女川原子力発電所第2号機 工事計画審査資料	
資料番号	O2-他-F-24-0005_改5
提出年月日	2021年6月16日

女川原子力発電所第2号機 津波漂流物の衝突荷重について

2021年 6月16日
東北電力株式会社

前回会合(4/27)における指摘事項及び回答概要

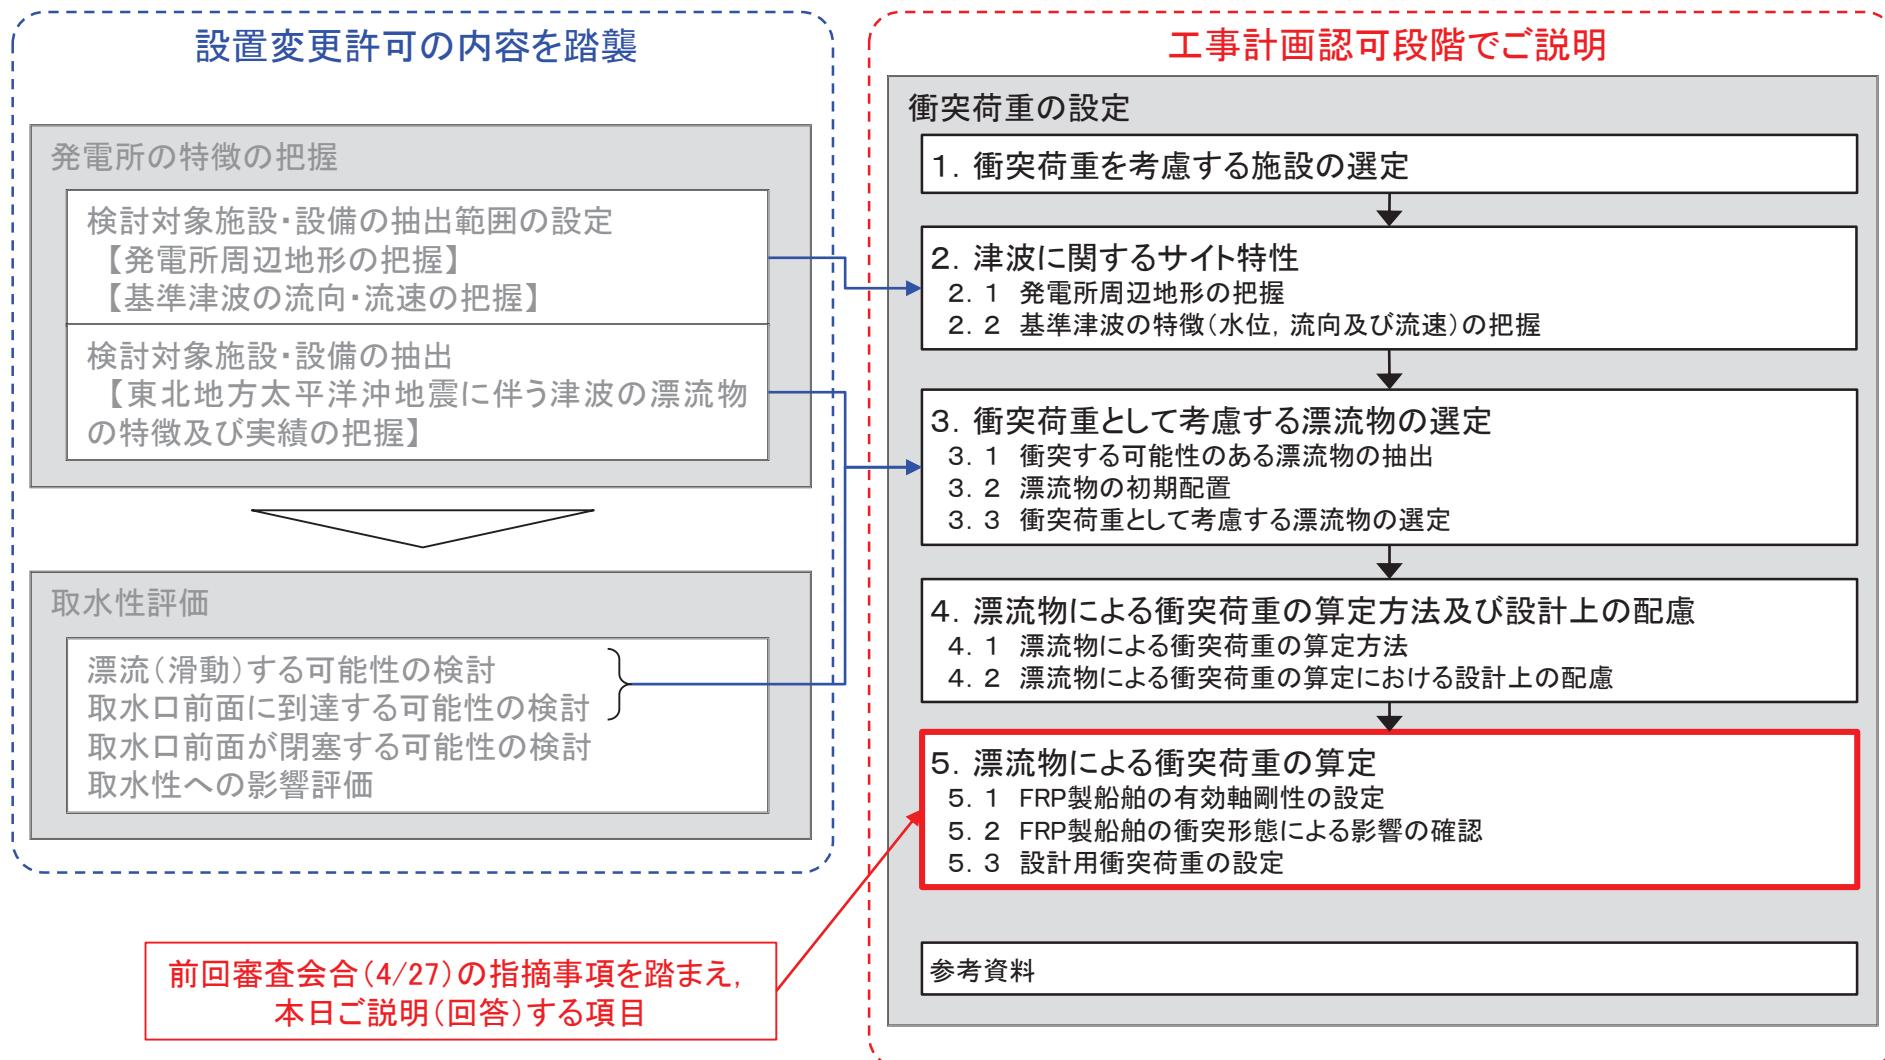
実施日	指摘事項
令和3年4月27日 第970回審査会合	FRP製船舶の衝突荷重の算定について、以下の点を含めて妥当性と設計への適用性をそれぞれ体系立てて整理して説明すること。 ➤ 土木学会の手法では鋼製船舶を対象としていることから、材質及び構造の観点を踏まえFRP製船舶に適用できるとした根拠【①】 ➤ 軸剛性の算定における材質及び構造のばらつきを含めた保守性【②】 ➤ 衝突の解析の位置づけ及び衝突形態の不確かさを考慮した解析結果【③】

回答の概要	記載箇所
<p>【FRP船舶の軸剛性算定方法に関する妥当性】</p> <p>衝突時における船舶の破壊に関する整理を行った上で、鋼製船舶を対象としている土木学会(1994)を用いてFRP製船舶の軸剛性を算出する方法が妥当であることを、文献調査の結果から以下の観点を踏まえ確認した。</p> <ul style="list-style-type: none"> ✓ 鋼製船舶とFRP船舶の形状、構造、材質の力学特性及び損傷モードにおける類似(同等)性【①】 ✓ 軸剛性算定に係る船舶の構造条件に用いる文献の適用性【①】 ✓ 軸剛性算定に係る材料物性(材質の条件)に用いる文献の適用性【①】 <p>また、鋼製船舶を対象に、「甲斐田・木原(2017)」で示されている軸剛性と土木学会(1994)により算出した軸剛性を比較し、おおむね同等の軸剛性になり、後者の軸剛性の方が大きくなる傾向を確認した【①】</p>	「5. 漂流物による衝突荷重の算定(衝突荷重の設定フロー)」及び「5. 1 FRP製船舶の有効軸剛性の設定」 【p5-15, 参考4~5】
<p>【土木学会(1994)の方法を用いた軸剛性より算出する衝突荷重の設計への適用性】</p> <p>以下の内容から土木学会(1994)の方法を用いた軸剛性より算出する衝突荷重は設計への適用性があると判断した。</p> <ul style="list-style-type: none"> ✓ 軸剛性算定に係る船舶の構造条件は、妥当性確認で適用した値とは異なる方法で定め、保守的になる値を採用した【②】 ✓ 軸剛性算定に係る材料物性(材質の条件)は、不確かさやばらつきを有する条件であることを踏まえ、適用性を確認した文献の最大値を採用した【③】 ✓ 保守性を考慮したケースで算出した軸剛性は、妥当性を確認したケースよりも3倍以上の値であることを確認した【③】 ✓ 衝突形態による荷重への影響を確認するために実施した衝突解析の結果から、いずれの荷重も上記の保守性を確認したケースの軸剛性から算出される衝突荷重よりも小さく、包絡されることを確認した【③】 ✓ 鋼製船舶を対象に、衝突解析と土木学会(1994)とFEMA(2012)から算出した衝突荷重の比較を行い、概ね同等の荷重であり、後者の荷重の方が大きくなることも確認した【③】 	「5. 漂流物による衝突荷重の算定(衝突荷重の設定フロー)」、「5. 1 FRP製船舶の有効軸剛性の設定」及び「5. 2 FRP製船舶の衝突形態による影響の確認」 【p16-24, 参考6~10】
